SERVICE INFO – INA 0016

Ny bolt - spennrulle 531 0278 30

Modell: Volkswagen Transporter T4
Motor: 2.5 bensin
LuK AS nr.: 531 0278 30
OE-Nr.: 074 109 243 C
074 109 243 H (erstattet)

Figur 1: 531 0278 30

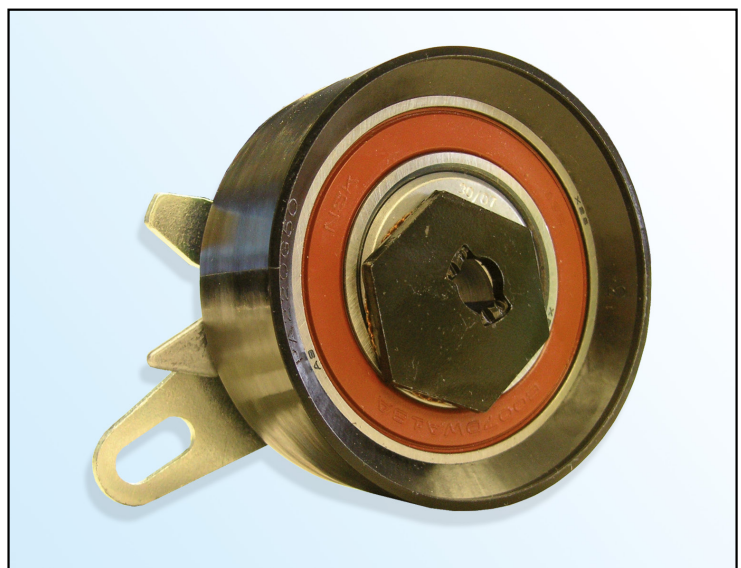
Som en del av den kontinuerlige utviklingen av våre produkter og kvalitetssikring, leverer nå LuK AS en ny bolt (fig. 3) med spennrullen 531 0278 30.

- Flatt bolthode med Torx
- Bolthode Ø 18,5 mm
- Boltklasse 10,9
- Gjenget låsemekanisme på bolten
- Økt selvlåsing
